Modulo per la presentazione delle osservazioni per i piani/programmi/progetti sottoposti a procedimenti di valutazione ambientale di competenza statale

ID: Codice procedura (ID_VIP/ID_MATTM):10844

Impianto per la produzione di energia elettrica da fonte eolica, costituito da 6 aerogeneratori della potenza complessiva di 37,2 MW, un sistema di accumulo da 25 MW e relative opere connesse in località "Rempillo" nel comune di Pitigliano (GR).

ALLEGATO alle OSSERVAZIONI all' IMPIANTO EOLICO denominato REMPILLO nel COMUNE di PITIGLIANO (GR). COMP

Analisi degli Impianti Eolici Esistenti e in Progetto

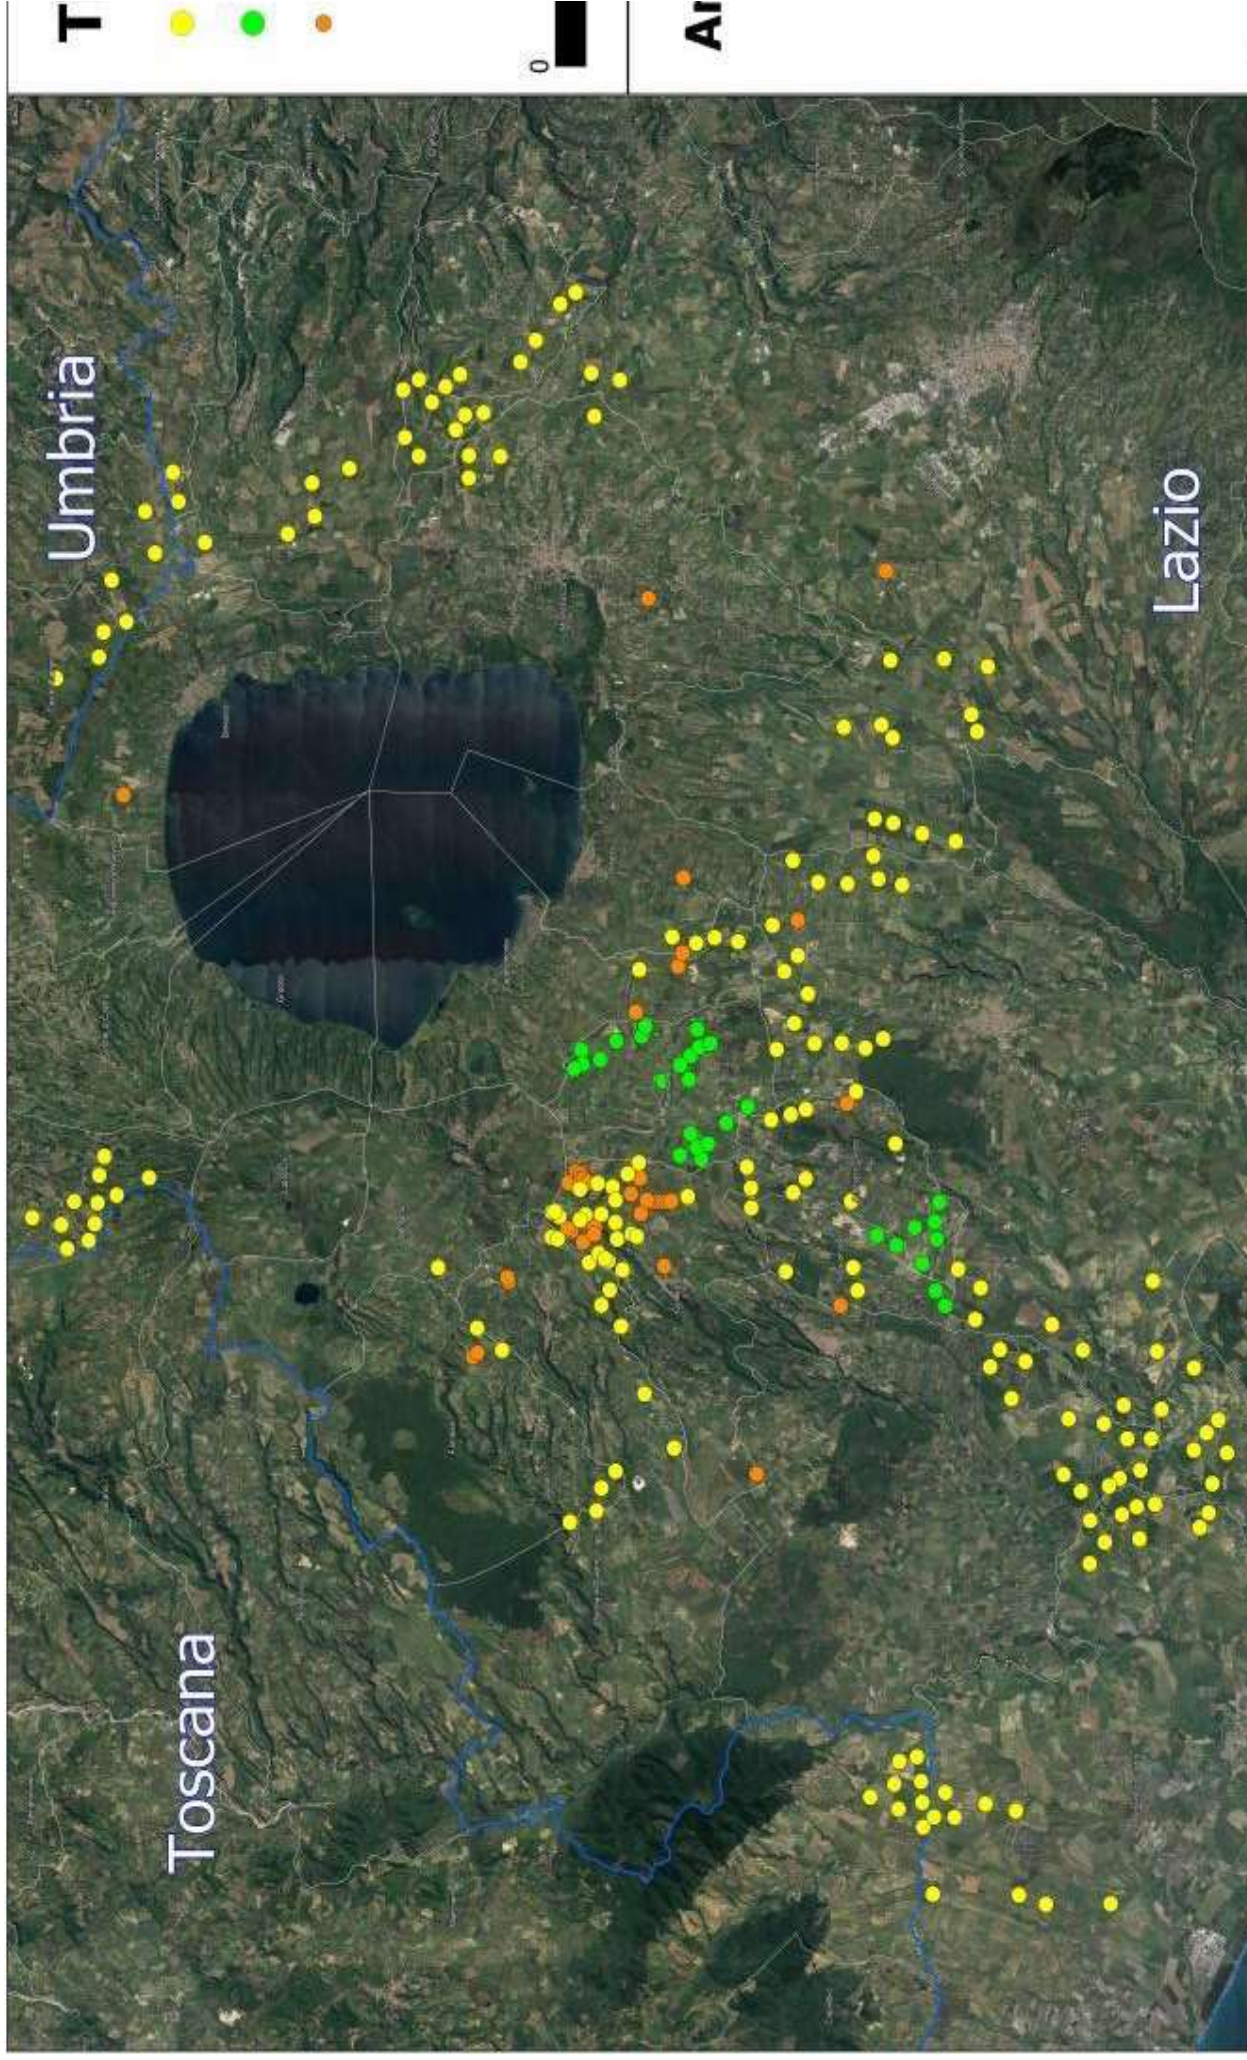
Nella valutazione degli effetti sinergici e cumulativi del documento si giunge all'erronea conclusione che tali effetti semplicemente non si verifichino stante l'assenza di altri impianti eolici attualmente in funzione nelle vicinanze. Nello studio e valutazione di tali effetti è invece indispensabile includere non solo le altre installazioni già esistenti ma anche il cumulo dei progetti presentati, in fase di verifica e autorizzazione a qualsiasi livello. Ebbene sappiamo che nel raggio di 10,5 Km citati dallo studio (o poco più) oltre ad essere presente una selva di installazioni di mini eolico (che per la Regione Lazio, si ricorda, corrisponde ad una taglia degli aerogeneratori fino a 600 KW di potenza, quindi *non proprio mini*) nei territori di Farnese, Ischia di Castro, Valentano, Piansano, Cellere, si trovano a varie fasi di autorizzazione presso il MASE o presso la Regione Lazio una quantità di progetti di installazione di impianti eolici industriali dei quali lo studio sembra ignorare l'esistenza e che qui, sicuramente per difetto, elenchiamo. Tutti localizzati in Regione Lazio, provincia di Viterbo:

- Farnese: impianto eolico industriale „Vallerosa“ 29,4 MW, ditta Fri-El spa - Ischia di Castro: impianto eolico industriale „Monte Marano“ 26,4 MW ditta SKI 30 srl - Ischia di Castro
impianto eolico industriale 30 MW, ditta Iris Rinnovabili s.r.l. - Valentano-Latera: impianto eolico „Poggio del Mulino“ 46,2 MW ditta *Poggio del Mulino s.r.l.* - Onano: Impianto Eolico denominato “Montarzo” 68 MW ditta *Fri-El spa*

Tutto quanto sopra senza tenere conto della vera e propria *selva eolica* costituita dagli impianti già in funzione localizzati in territorio non lontano dell'alta Tuscia viterbese, segnatamente nei comuni di Piansano, Cellere, Arlena di Castro, Canino, Tessennano, Tuscania. Tutti impianti costituiti da decine e decine di aerogeneratori di grande taglia, che hanno già condizionato e modificato in maniera irreversibile l'ambiente e il territorio e i cui effetti cumulativi sono e si dimostreranno nel tempo sempre più negativi e devastanti.

Analisi di Intervisibilità Cumulativa delle Pali

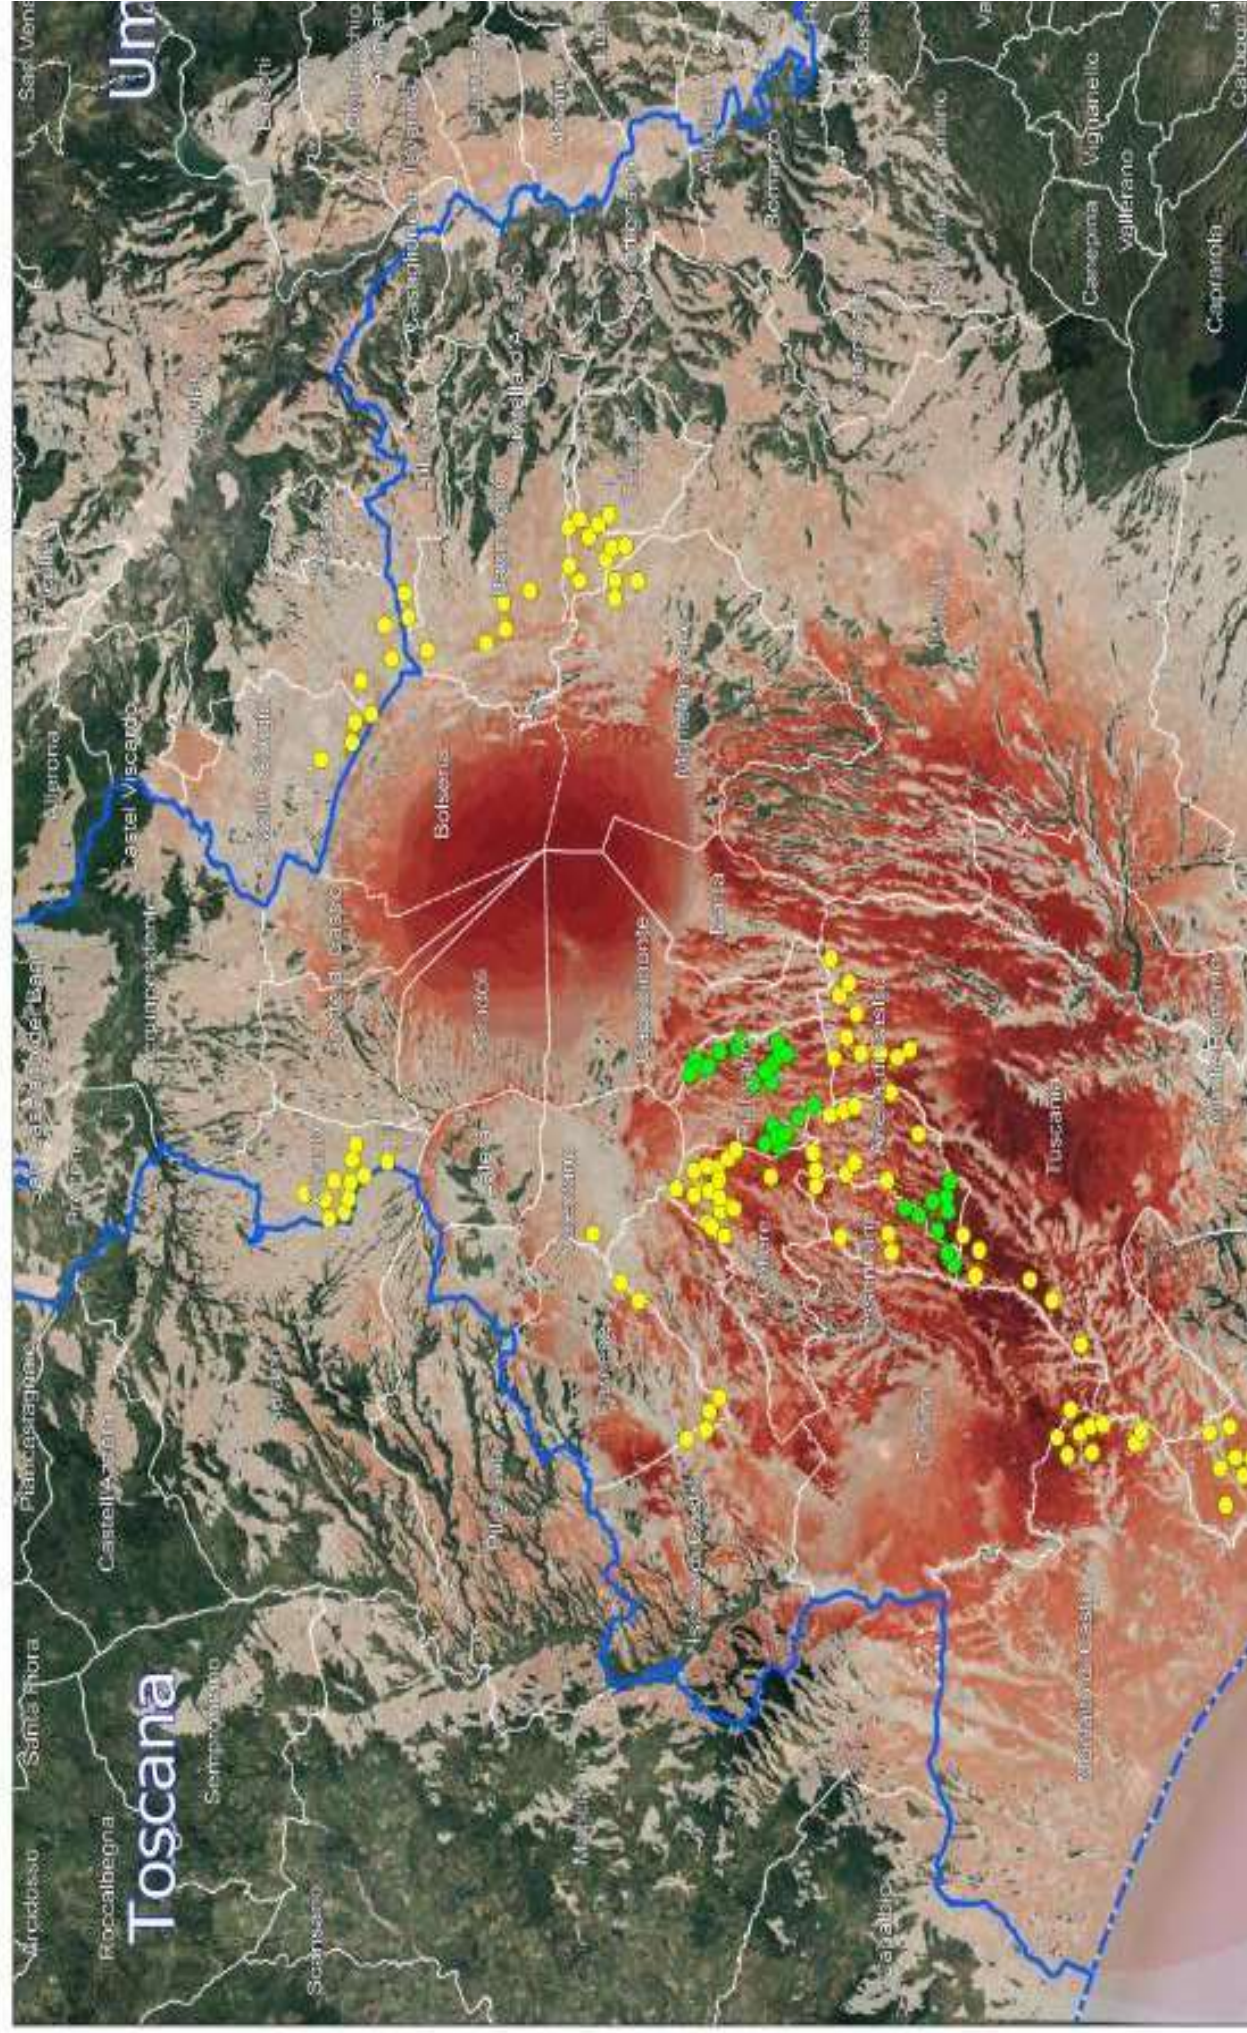
sul territorio e sulle economie di tre Comuni del Lazio (Farnese, Valentano e Latera) si trova nelle fasce di rispetto dei Beni di notevole interesse pubblico come si è evidenziate nelle Osservazioni n. 1 e 2 e crea anche degli impatti negativi anche sui beni naturalistici come verrà dettagliato nell'Osservazione n. 4. Inoltre andrebbe a sommarsi al già enorme cumulo di impianti eolici e fotovoltaici e geotermici che già creano una elevata criticità ambientale nella provincia di Viterbo e interferiscono anche con il territorio toscano come si può vedere dalle immagini nn. 4 e 5 dell'Allegato n. 1.
